出迎え供給（高圧）における分岐用開閉器 の取扱い変更について

変更内容

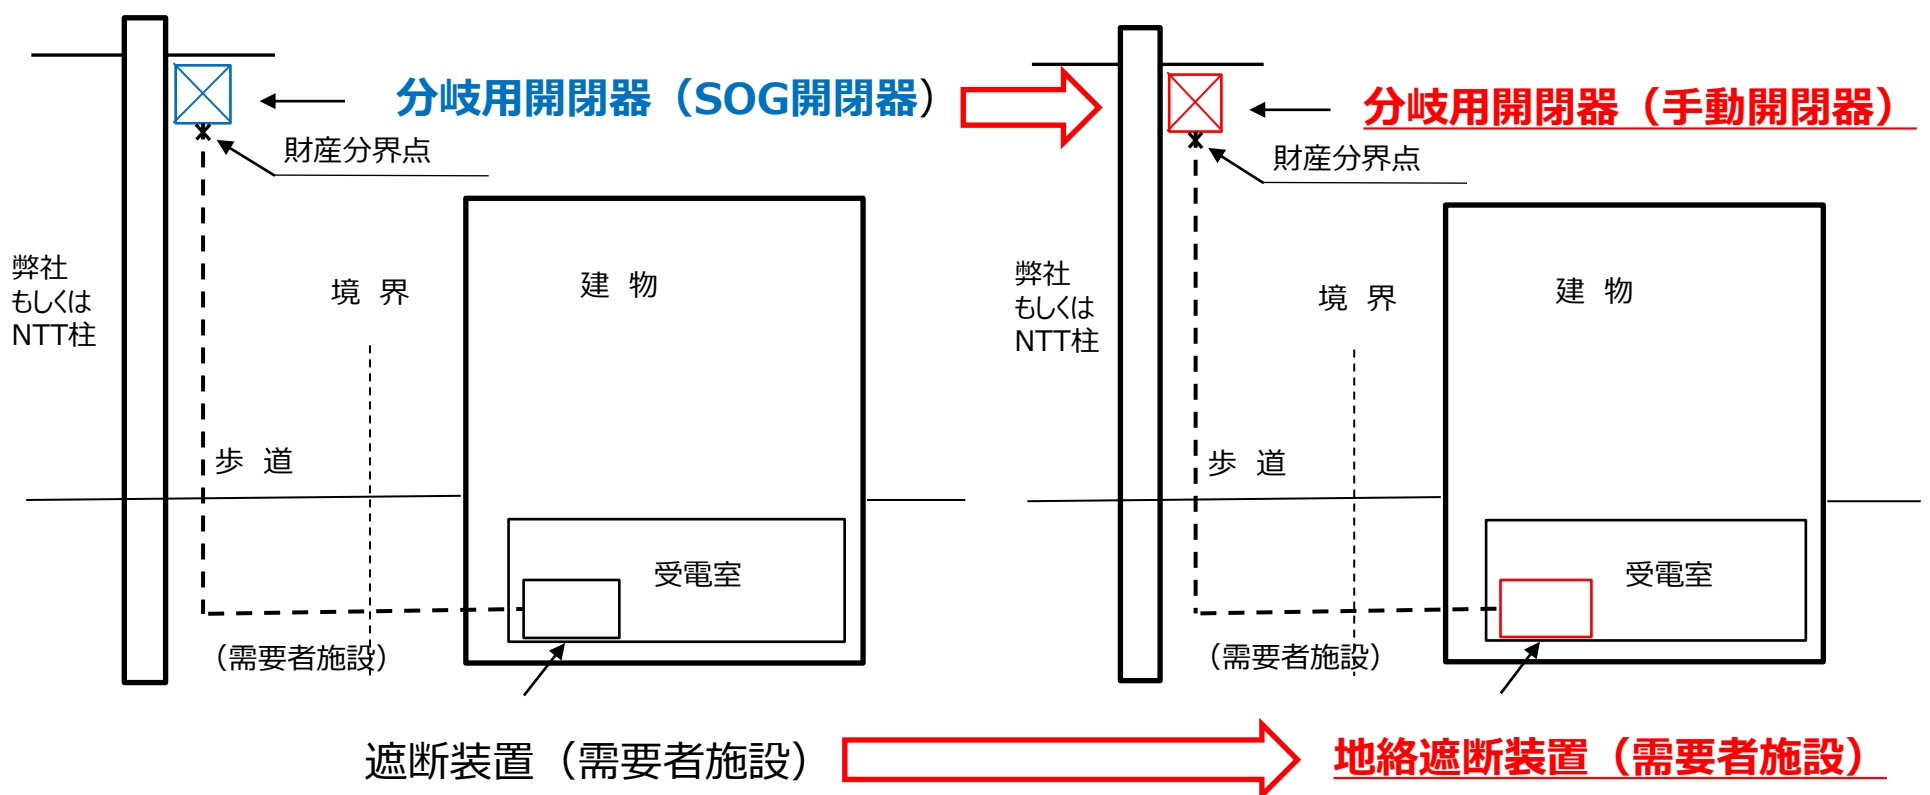
2023年10月1日お申し込み分から※これまで弊社で施設しておりました分岐用開閉器は、**SOG開閉器から手動開閉器に変更**となります。

以降、地絡遮断装置は、需要者様において、**需要者様の設備内に施設していただくこと**になります。

※2023年9月30日までのお申し込みで**2024年度内**（2025年3月末まで）に供給開始される場合は、従来通りSOG開閉器を施設します。
